**Commission économique pour l'Europe**

**Forum mondial de l'harmonisation des Règlements  
concernant les véhicules**

**Véhicules utilitaires lourds : Règlements techniques mondiaux ONU n<sup>os</sup> 4  
(Procédure mondiale harmonisée d'homologation des véhicules utilitaires  
lourds (WHDC)), 5 (Prescriptions mondiales harmonisées sur les systèmes  
d'autodiagnostic sur les véhicules utilitaires lourds (WWH-OBD))  
et 10 (Émissions hors cycle (OCE))****Proposition de nouvel amendement au Règlement technique  
mondial ONU n<sup>o</sup> 4 (Procédure mondiale harmonisée  
d'homologation des véhicules utilitaires lourds (WHDC))****Communication de l'expert du Japon\***

Le texte ci-après, établi par l'expert du Japon, est fondé sur le document informel GRPE-80-25 (voir le rapport ECE/TRANS/WP.29/GRPE/80, par. 35). Dans le présent document, il est proposé de corriger des erreurs et des dispositions qui pourraient manquer de clarté dans l'amendement 3 au RTM ONU n<sup>o</sup> 4. Les modifications qu'il est proposé d'apporter au texte actuel du RTM ONU figurent en caractères gras pour les ajouts et biffés pour les suppressions.

Figure 12

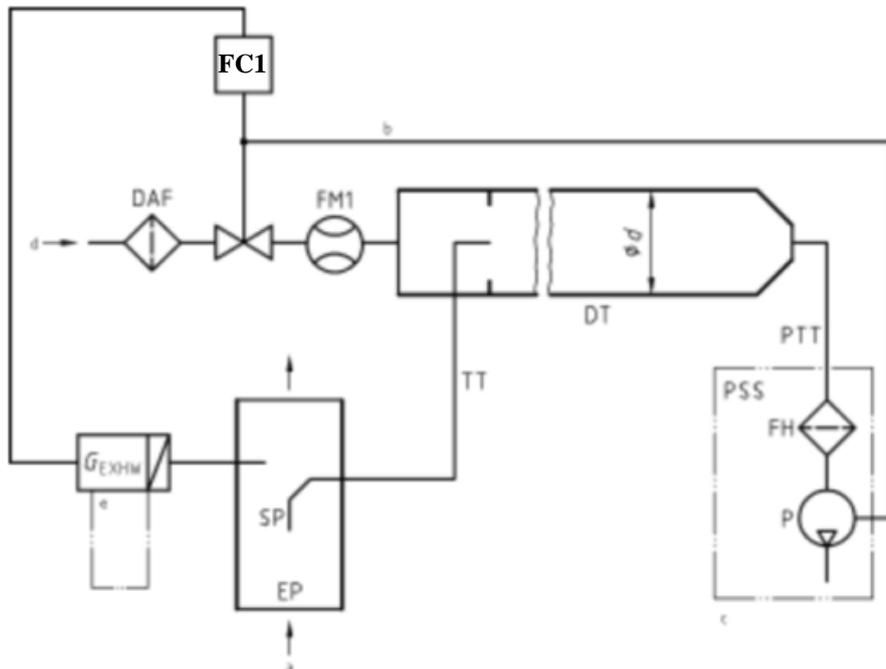
Annexe 3, paragraphe A.3.2.1, figure 12, lire :

Dans la figure 12, le régulateur de débit est désigné par l'abréviation « FC2 » alors que l'abréviation « FC1 » est utilisée dans le texte. Il faut donc indiquer de manière exacte « FC1 » dans la figure 12.
